PARTIE 1

[ECE/TRANS/WP.15/256/Add.1]

"6.8.3.2.9.6 Marque relative aux soupapes de sécurité

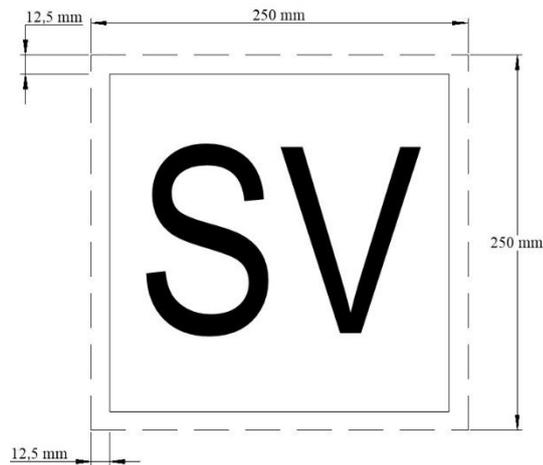
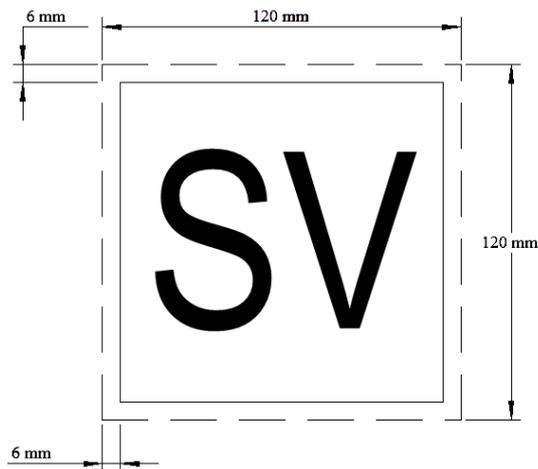
6.8.3.2.9.6.1 Les citernes équipées de soupapes de sécurité conformément au 6.8.3.2.9.1 à 6.8.3.2.9.5 doivent porter une marque conforme aux prescriptions des 6.8.3.2.9.6.3 à 6.8.3.2.9.6.6.

6.8.3.2.9.6.3 La marque est constituée d'un carré blanc dont les dimensions minimales sont de 250 mm × 250 mm. La ligne à l'intérieur du carré doit être noire, parallèle au bord extérieur de la marque et s'en trouver distante d'environ 12,5 mm. Les lettres «SV» doivent être noires et avoir une hauteur minimale de 120 mm et une épaisseur de trait minimale de 12 mm.

- 6.8.3.2.9.6.4** Pour les citernes démontables d'une capacité ne dépassant pas 3 000 litres, les dimensions minimales de la marque peuvent être réduites à 120 mm × 120 mm. La ligne à l'intérieur du carré doit être noire, parallèle au bord extérieur de la marque et s'en trouver distante d'environ 6 mm. Les lettres «SV» doivent être noires et avoir une hauteur minimale de 60 mm et une épaisseur de trait minimale de 6 mm.
